Piano Urbanistico Attuativo di iniziativa privata denominato “Nuovo residenziale Muzza Corona”

- sub ambito 55 AN -

ISTRUTTORIA TECNICA E PROPOSTA DI PROVVEDIMENTO FINALIZZATA AL DEPOSITO

Stralcio della tav 02a "Individuazione catastale". In verde l'area ricompresa nel perimetro di sub-ambito come definito dal POC e in blu l'area ricompresa nel perimetro extra comparto.

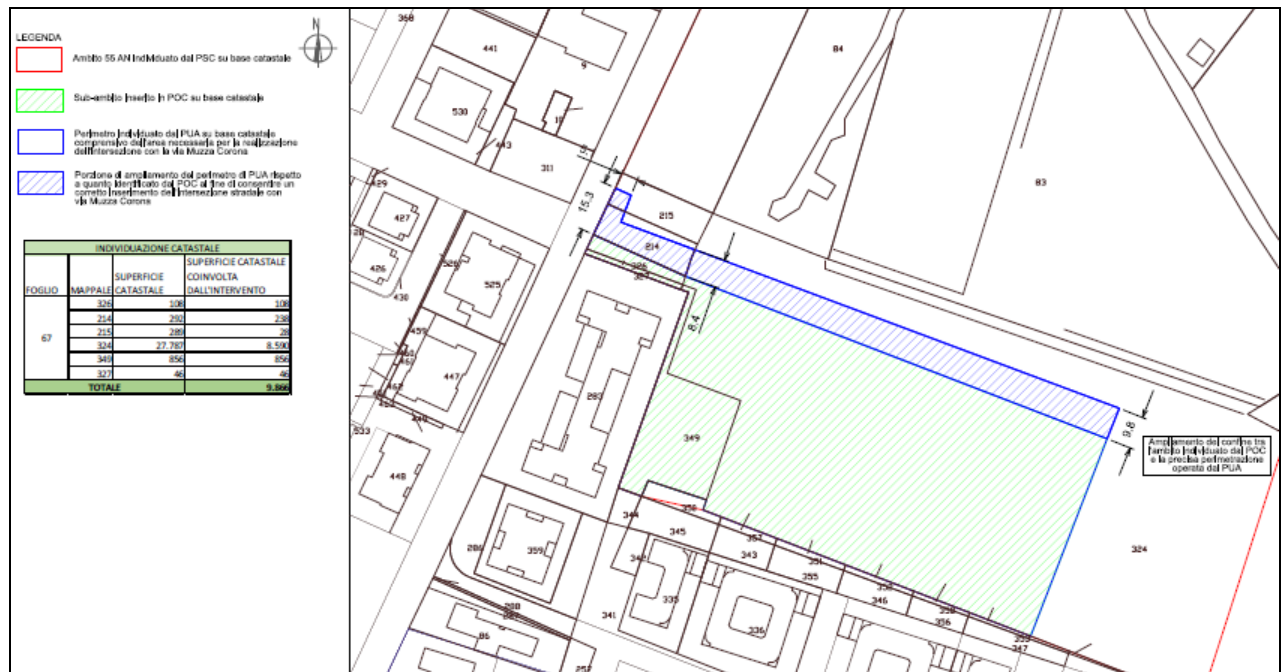
Nella tavola 02a "Individuazione catastale" si riscontra che la porzione in ampliamento del perimetro di PUA rispetto al perimetro inserito nelle schede di POC, risulta maggiore rispetto all'effettivo utilizzo di suolo previsto per le opere da realizzare extra comparto. Pertanto, tale perimetro deve essere ridefinito facendolo coincidere con l'effettivo profilo delle opere da realizzare in tale porzione, al fine di quantificare con precisione la superficie territoriale extra comparto sulla quale sono state previste parte delle dotazioni e della viabilità pubblica, sia carrabile sia ciclopeditone. Tale superficie costituisce la quota delle aree in cessione per la porzione extra comparto. Dopo aver opportunamente rettificato tale perimetro, è necessario aggiornare la superficie riportata nella tabella di individuazione catastale riportata sull'elaborato stesso.
